柏崎刈羽原子力発電所6号及び7号炉 発電用原子炉設置変更許可申請

【浸水防止設備の変更】

平成30年12月18日
東京電力ホールディングス株式会社

循環水ポンプエリアと復水器エリアの境界壁 (6号炉タービン建屋地下2階の例)

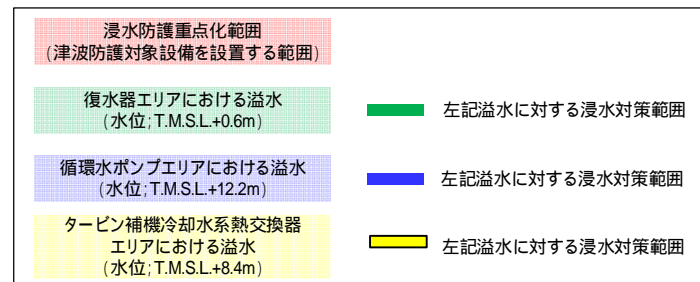
- ❑ 循環水ポンプエリアと復水器エリア間の溢水伝播を防止する境界として設定している壁は、ブロックアウト壁¹により構築されている壁であり、水密性を確保するための対策を実施することとしていた。
- ❑ ブロックアウト壁の水密性確保対策としては、福島第二原子力発電所において、津波対策として鋼板設置の施工実績があるが、境界壁をより頑健な耐震壁に変更する。

設計変更前後の循環水ポンプエリアと復水器エリアの境界壁
(6号炉タービン建屋地下2階の例)

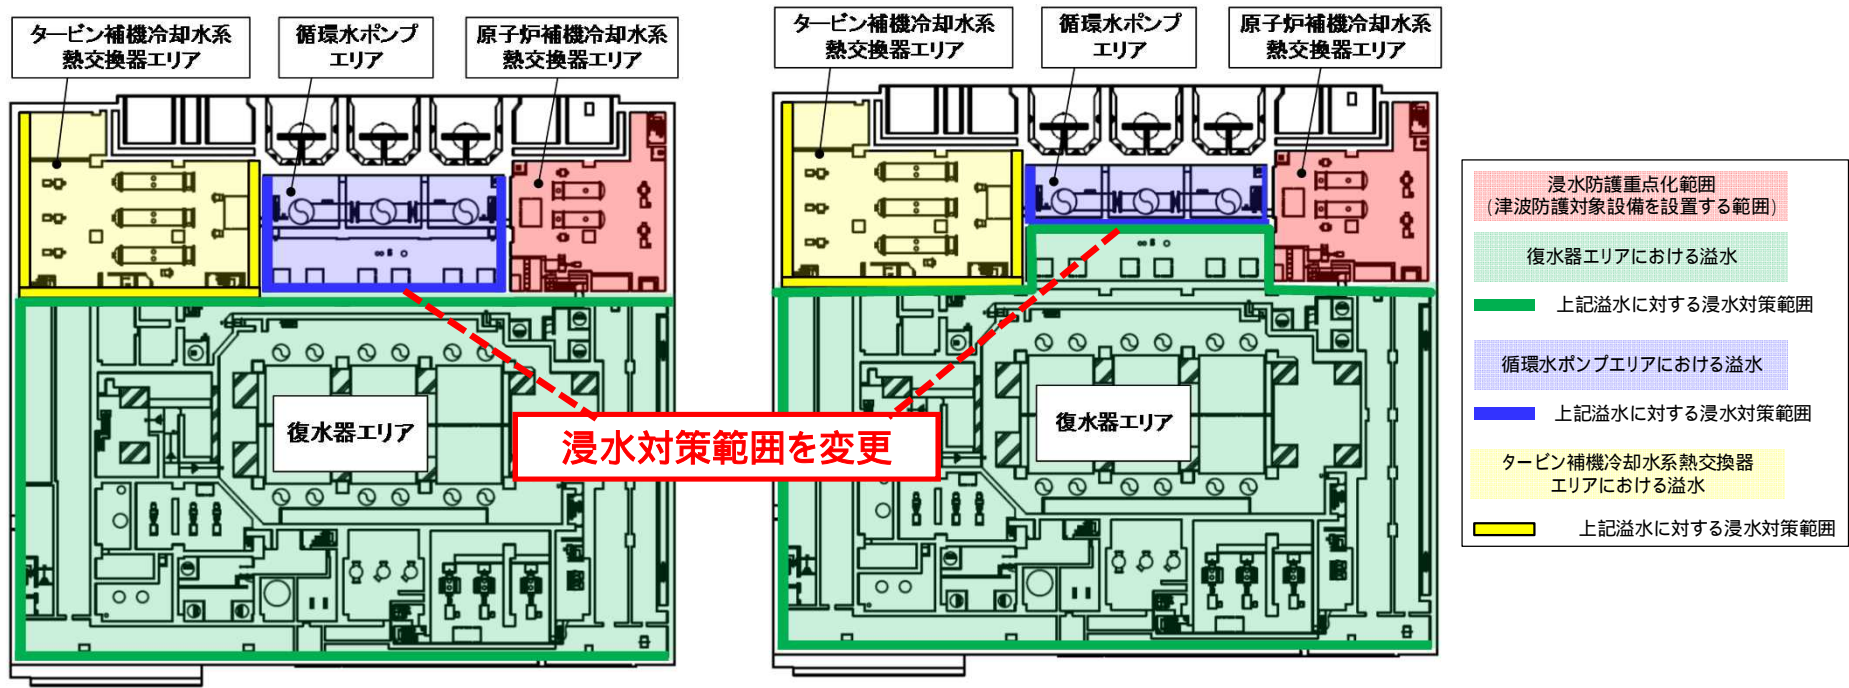
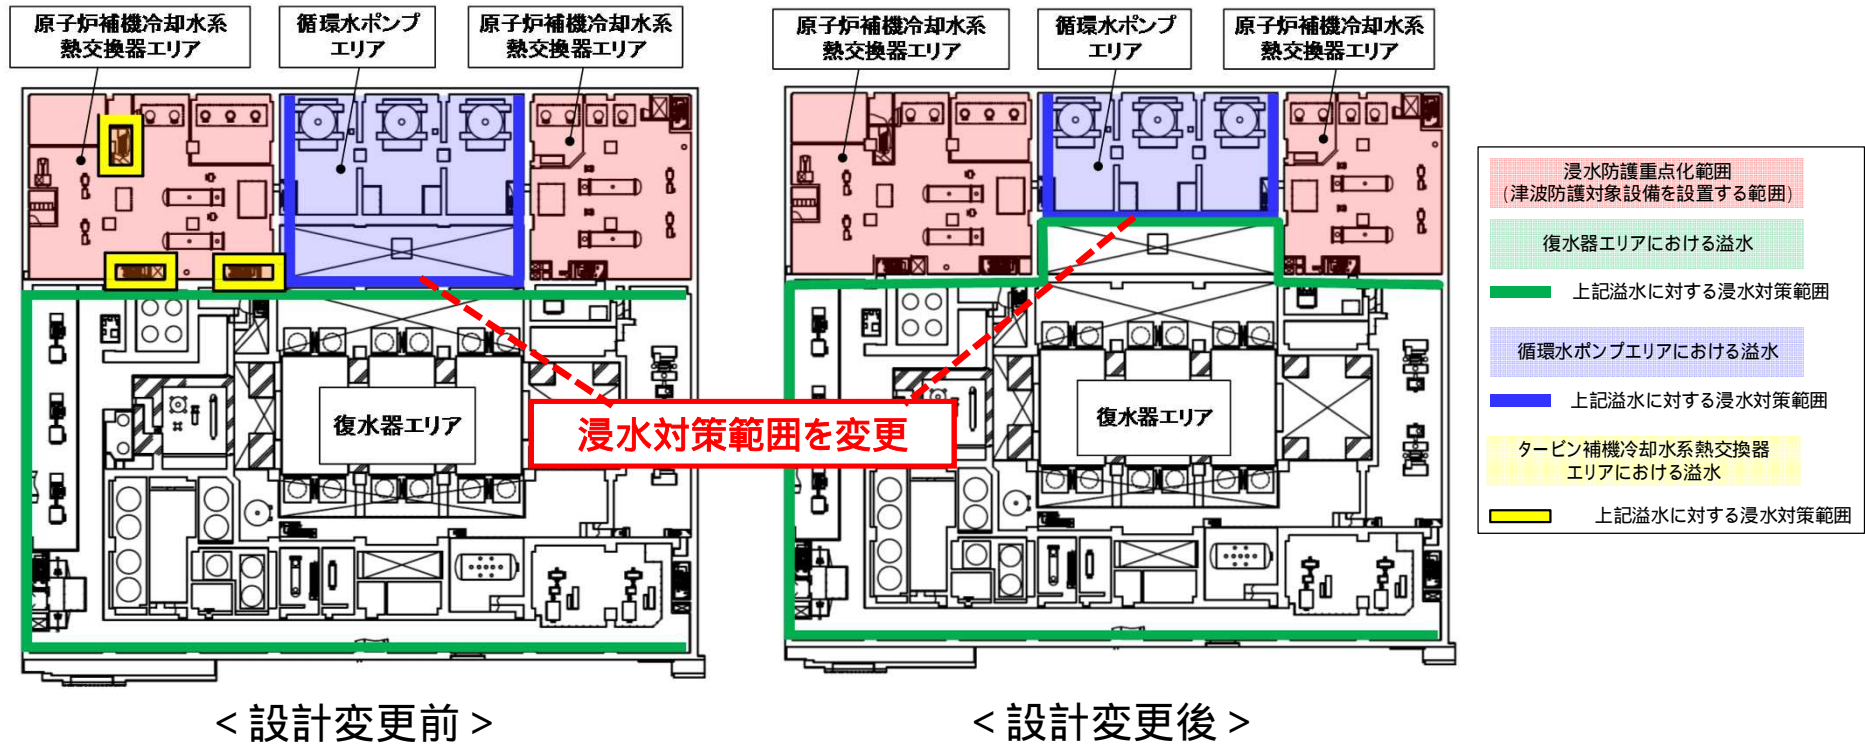
- 浸水対策を行う循環水ポンプエリアと復水器エリアの境界壁を循環水ポンプエリア寄りの本設の壁に変更

溢水発生箇所		溢水量 [m ³]	浸水水位 T.M.S.L.[m]
循環水ポンプ エリア	[6号炉]	約4,700	約+12.2
	[7号炉]	約4,600	約+11.9
復水器エリア	[6号炉]	約17,500	約+0.2
	[7号炉]	約23,800	約+2.4

タービン補機冷却水系熱交換器エリアにおける浸水と浸水対策(既許可における設計)

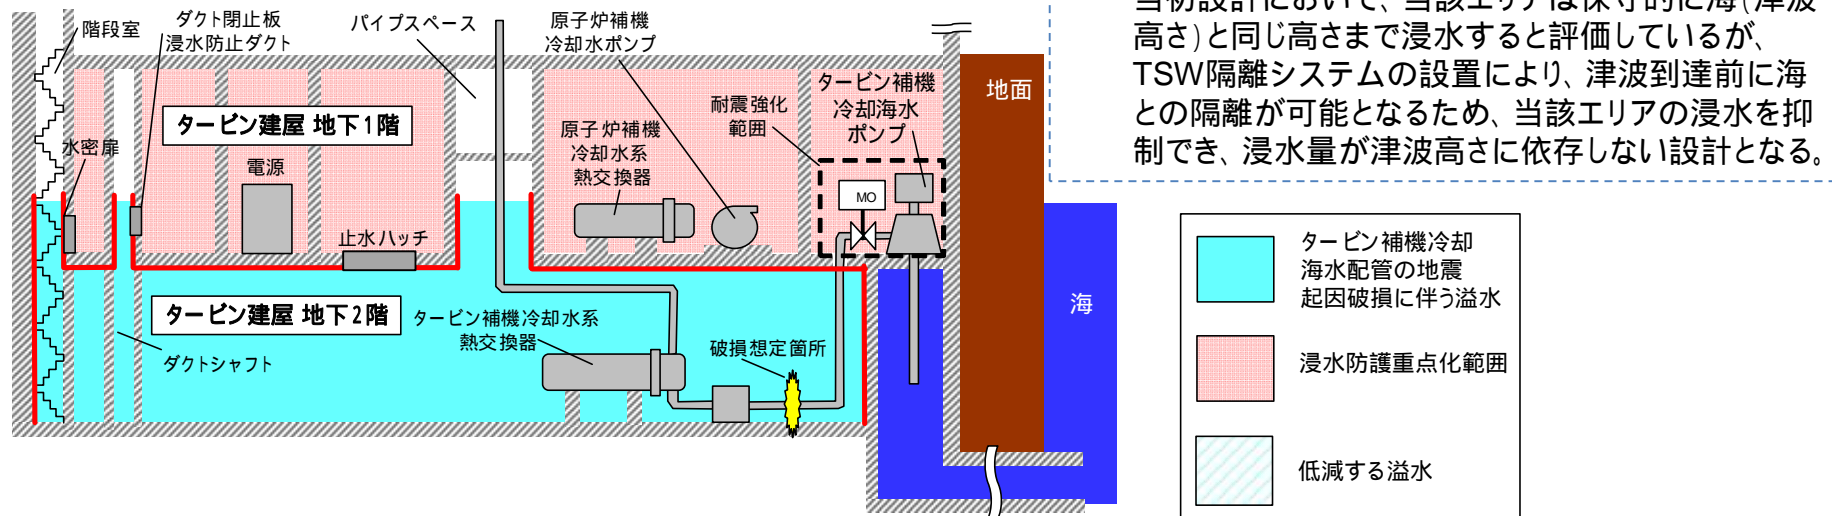
- ❑ タービン補機冷却水系熱交換器エリアにおける溢水に対しては、浸水防護重点化範囲境界となる地下1階床面及び吹抜け部(ダクトシャフト、階段室等)の開口部に浸水対策(止水ハッチ、ダクト閉止板、浸水防止ダクト等)を施している。
- ❑ 上記設計に対して、TSW隔離システムを設置し、早期に海と破損箇所を隔離することにより、タービン補機冷却水系熱交換器エリアの溢水量を低減するとともに、当該エリアの浸水量が津波高さに依存しない設計 とすることができ、より安全性が向上することから設計を変更する。
- ❑ 設計変更に伴い、止水ハッチ、ダクト閉止板及び浸水防止ダクトの許認可上の扱いを自主設備に変更する。

タービン補機冷却水系熱交換器エリアにおける浸水と浸水対策 (設計変更後)

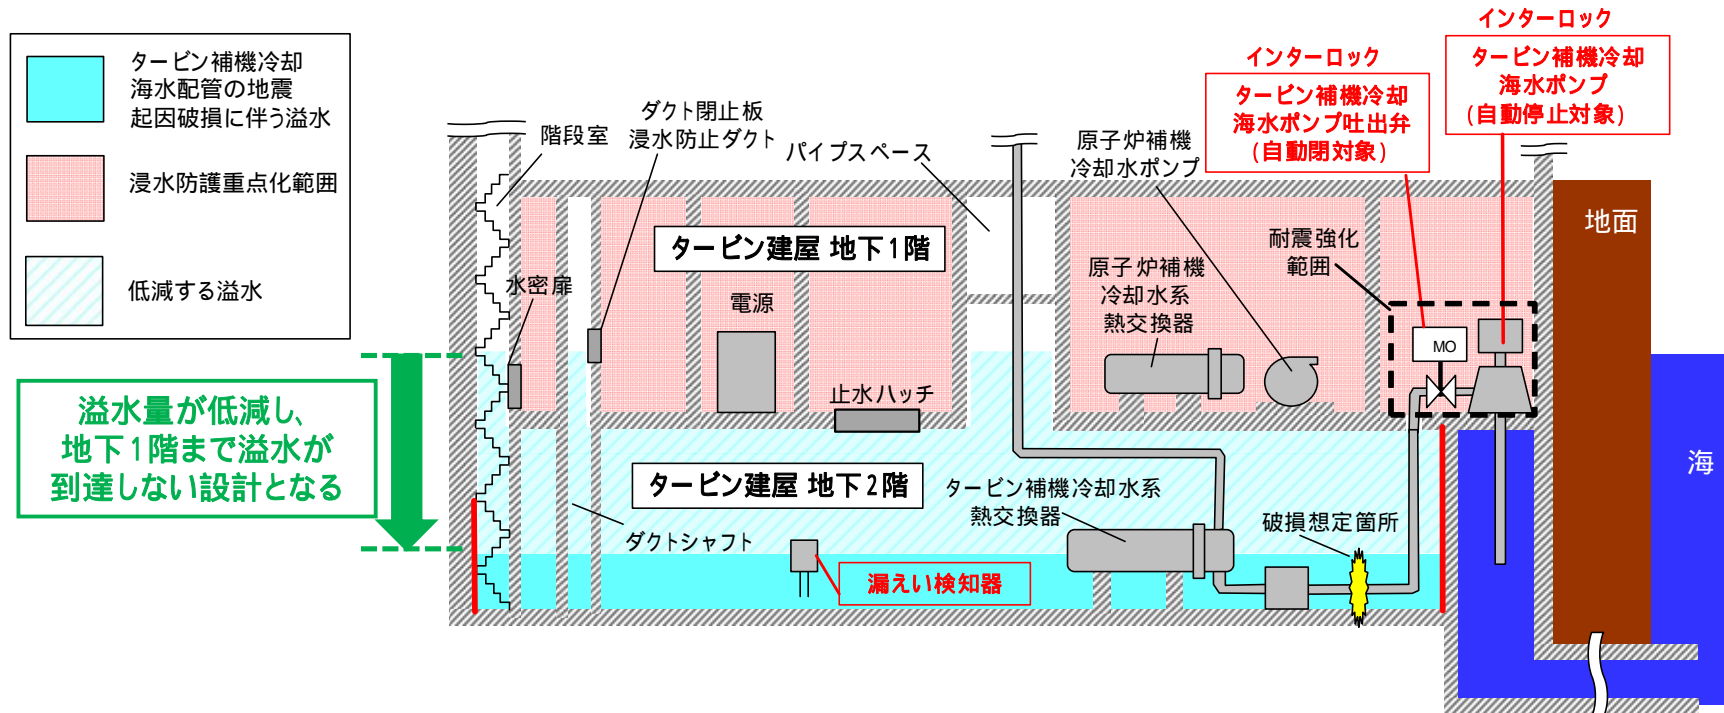
- タービン補機冷却水系熱交換器エリアにおける漏えいを検知し、タービン補機冷却海水ポンプの停止及びタービン補機冷却海水ポンプ吐出弁を閉止するインターロック (TSW隔離システム) を設置
- 上記により、破損箇所と海が隔離されるため、吐出弁閉止以降の海水流入が防止でき、タービン補機冷却水系熱交換器エリアにおける溢水量の低減が可能
- TSW隔離システムは、基準地震動Ssに対して機能維持するとともに、非常用電源から給電する設計とする。

溢水発生箇所		溢水量 [m ³]	浸水水位 T.M.S.L.[m]
タービン補機 冷却海水系 熱交換器 エリア	[6号炉]	約2,400	約-0.4
	[7号炉]	約2,100	約-0.8

■ 浸水防護重点化範囲及び浸水対策範囲(6号炉タービン建屋地下2階)

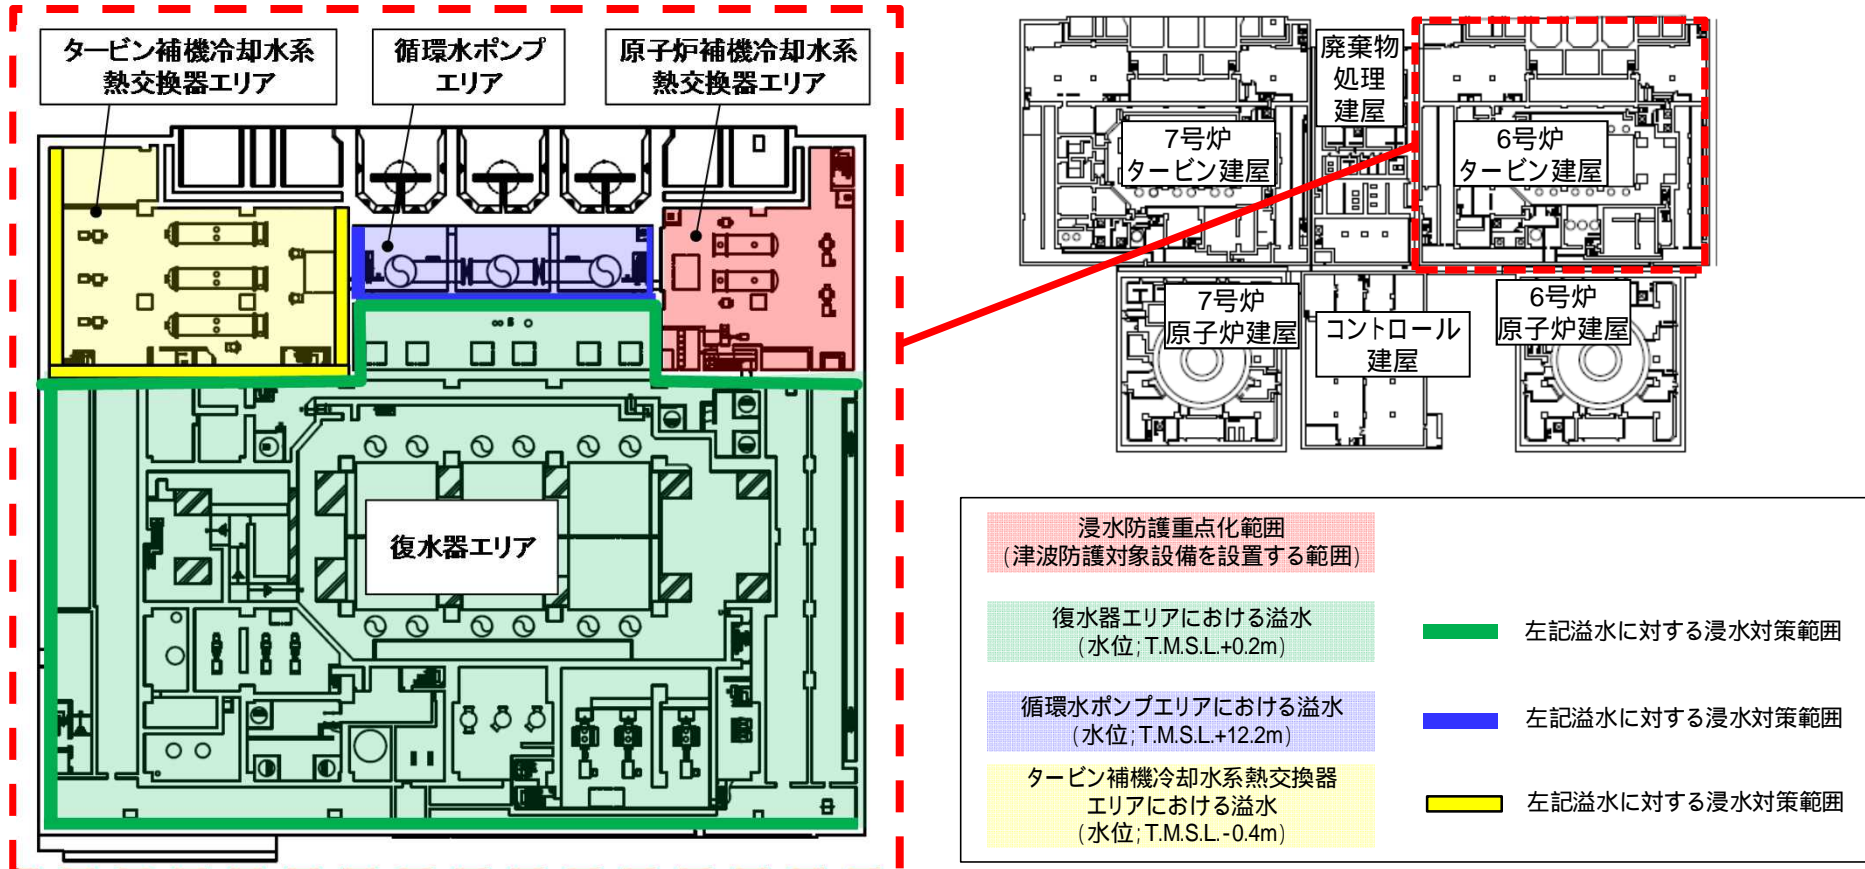
- 前述の設計変更を踏まえ、再評価した下記浸水水位に対し、次頁以降に示す範囲に浸水対策を施すことにより、浸水防護重点化範囲の浸水を防止する設計とする。

■ 浸水防護重点化範囲及び浸水対策範囲(6号炉タービン建屋地下1階)

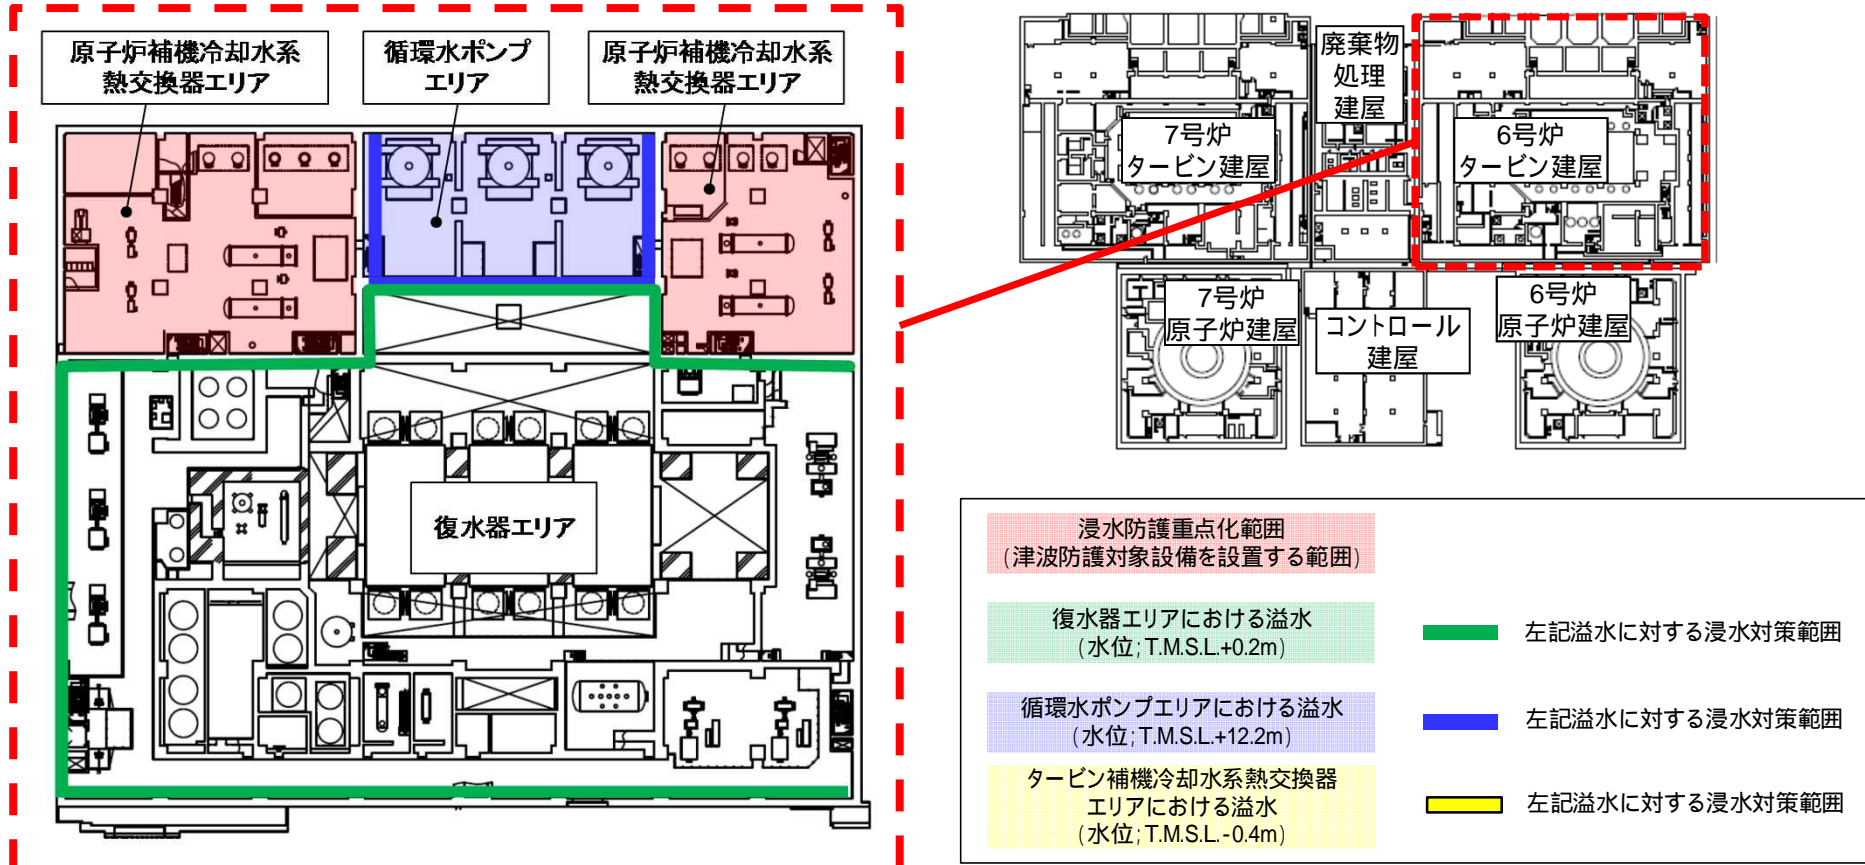
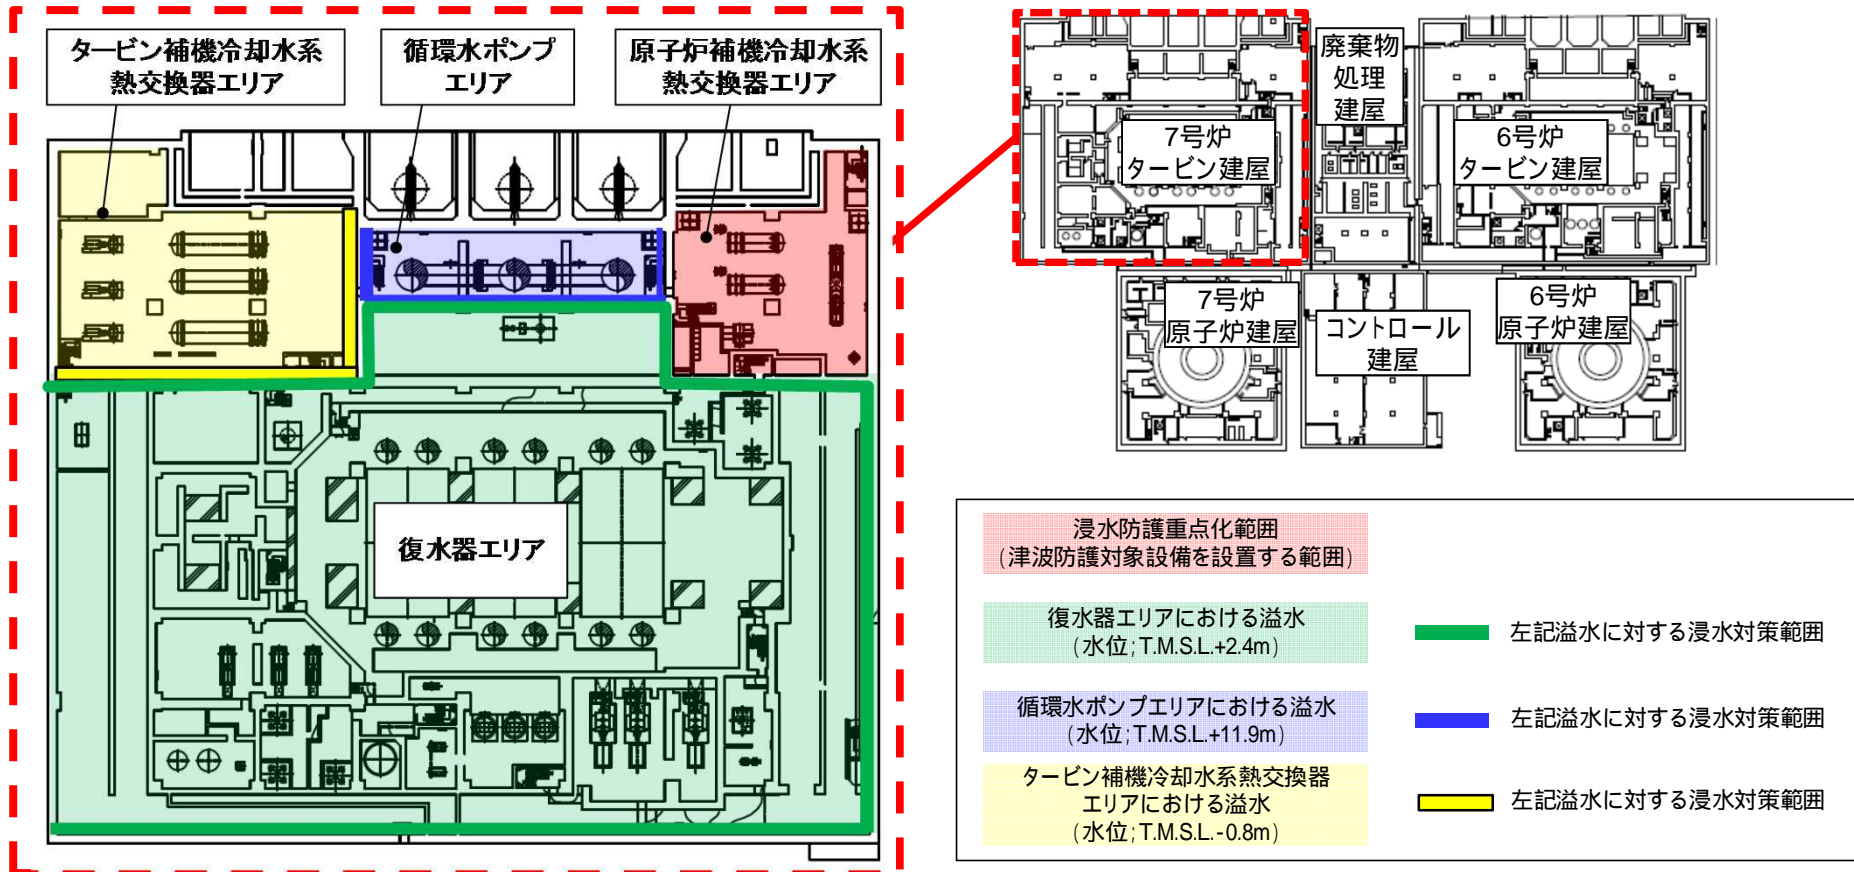
復水器エリアにおける溢水は当該階まで到達しないが、自主的に浸水対策を実施
